## 製品 News

光開 2017-05

### 光接続箱 壁掛け型

### 19 インチ機器スペース付タイプ SPJ-MR モデルチェンジ

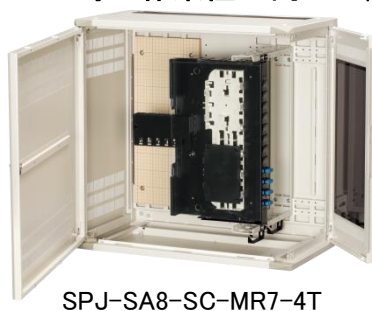
光接続箱 壁掛け型 19 インチ機器スペース付タイプをモデルチェンジしました。  
施工・配線・メンテナンス時の作業性が向上し、また豊富な組替仕様を取り揃えました。

#### ■HUB 収納キャビネットのモデルチェンジにより、作業性が向上しました。

- 光接続箱の変更 (SPU 4 心タイプ)  
スプライスユニット (8 心) を小心数光接続箱 (4 心) に変更可能となりました。  
※小心数光接続箱 (SPU-S) は同送となります。  
(対象機種: SPJ-SA8-SC-MR7-4T のみ)

- キャビネットの変更 W500 (屋内用)  
W500 の HUB 収納キャビネットに変更可能となりました。  
(対象機種: SPJ-SA8-SC-MR8-4T のみ)
